INFORME APIMT:

Deficiencias arquitectónicas y de infraestructuras a nivel de movilidad y accesibilidad. Municipio de Espartinas.

Ficha de deficiencias y propuestas para la mejora y solución.

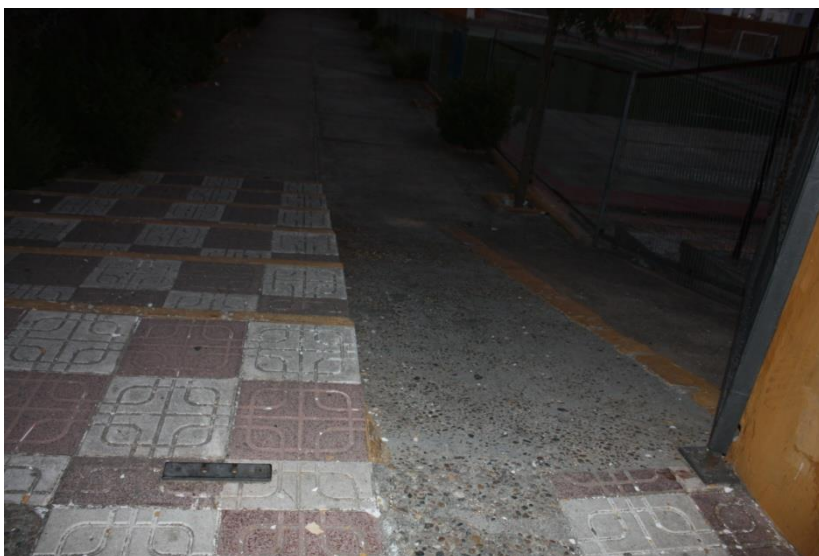
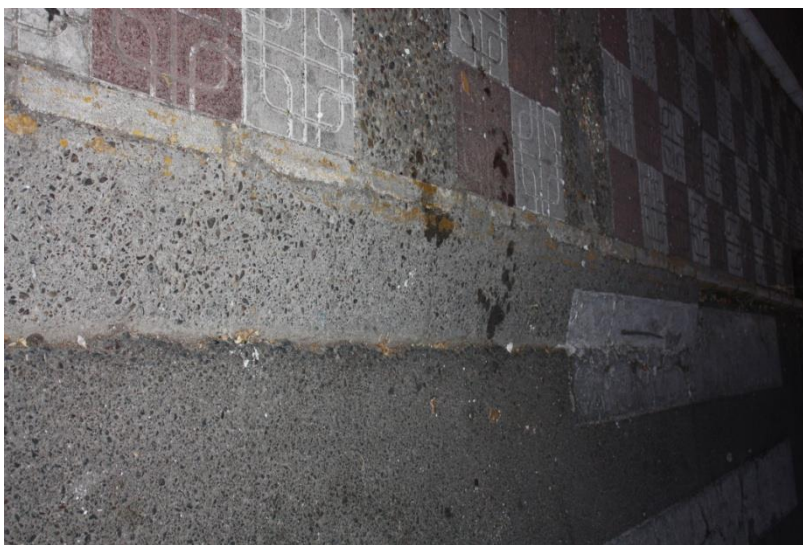
- Deterioro generalizado del paso de peatones junto a la entrada principal del complejo deportivo y de rampa de acceso al acerado público de la zona.
- Rampa de acceso al polideportivo municipal no cumple con las exigencias que dictamina la normativa sobre accesibilidad de personas con movilidad reducida. No dispone de una barra de protección junto a la infraestructura, un pavimento antideslizante y la pendiente mínima exigida.

La rampa de acceso al edificio incumple la normativa establecida mediante el artículo 293/2009, del 7 de julio, para espacios exteriores incluido en el *Documento técnico sobre el Decreto Andaluz de Accesibilidad*, en el que se decreta, según el artículo 72 “Rampas fijas y accesibles”:

Artículo 72. Rampas fijas accesibles.

1. Los elementos inclinados para cubrir pendientes inferiores o iguales al 4% no se consideran rampas. El diseño y trazado de las rampas habrán de cumplir los siguientes requisitos:

a) Los tramos serán de directriz recta, permitiéndose los de directriz curva con un radio mínimo de 30 metros.

b) La longitud máxima de cada tramo de rampa será de 9 metros medida en proyección horizontal. Y existirá una meseta de 1,50 metros al principio y final de cada tramo libre de obstáculos.

- Pintar y señalizar adecuadamente la zona escolar y frecuentada por niños donde se encuentra el complejo deportivo.
- Mejorar y adaptar la rampa de acceso al acerado junto al complejo siguiendo las directrices y las condiciones exigidas por la normativa vigente.
- Adaptar y mejorar la rampa de acceso al polideportivo siguiendo las condiciones y requisitos que exige la normativa vigente.
